DĖL PIRKIMO DOKUMENTŲ PAAIŠKINIMO IR PATIKSLINIMO_3

Akcinė bendrovė „Via Lietuva“ (toliau – perkančioji organizacija) vykdo viešojo pirkimo „*Valstybinės reikšmės rajoninio kelio Nr. 5212 Pilaitė–Čekoniškės–Sudervė ruožo nuo 4,143 iki 6,303 km kapitalinis remontas*“ (Pirkimo ID 4604179), atliekamo atviro konkurso būdu, procedūras ir, atsakydama į tiekėjų klausimus*, teikia pirkimo dokumentų paaiškinimus/patikslinimus.

Ištraukos iš projekto Susisiekimo dalies Skersinių profilių brėžinių (21130-00-TDP-SD.B-04):

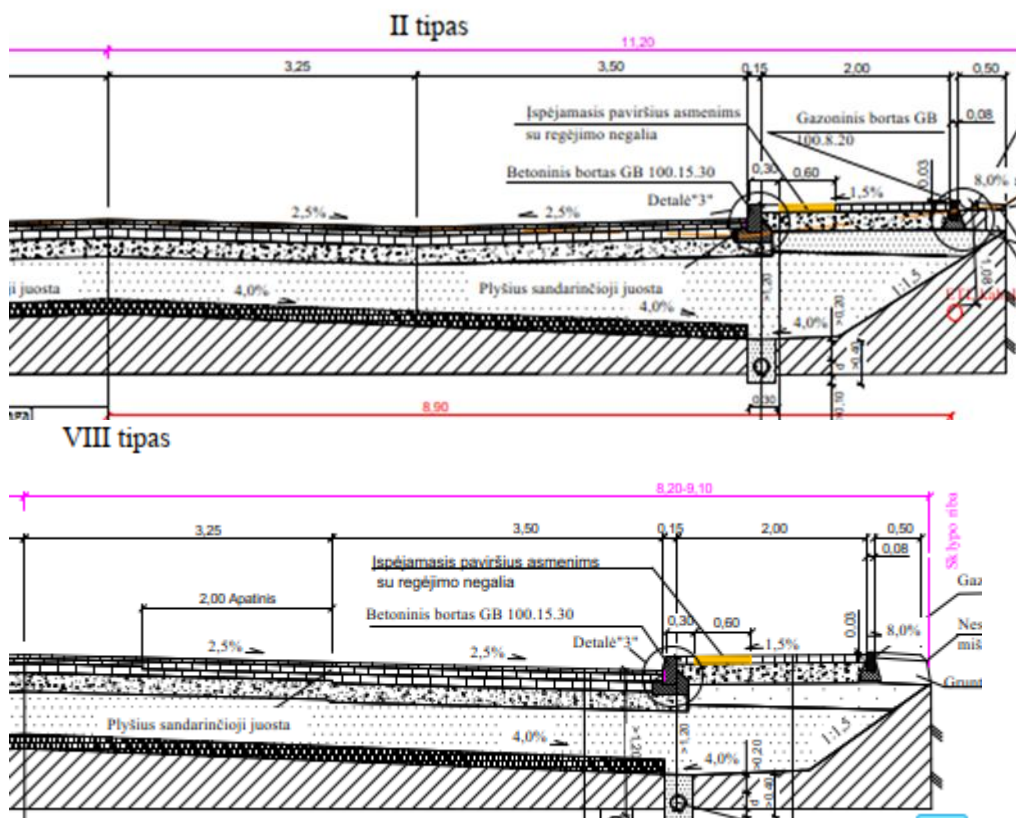
Projekto Susisiekimo dalies Aukščių plano brėžiniuose 21130-00-TDP-SD.B-14 skersiniai nuolydžiai autobusų sustojimo aikštelėse yra link perono bordiūro, tačiau projekto Skersinių profilių brėžiniuose „Skersiniai profiliai, šlaitų sutvirtinimas“ 21130-00-TDP-SD.B-04“ nuolydžiai nubraižyti skirtingai – II tipo skersiniame profilyje nuolydis nuo perono link kelio, o VIII tipo skersiniame profilyje nuolydis link perono bordiūrų. Prašome Jūsų patikslinti kuo vadovautis – ar aukščių plano brėžiniais ar skersinių profilių brėžiniais?
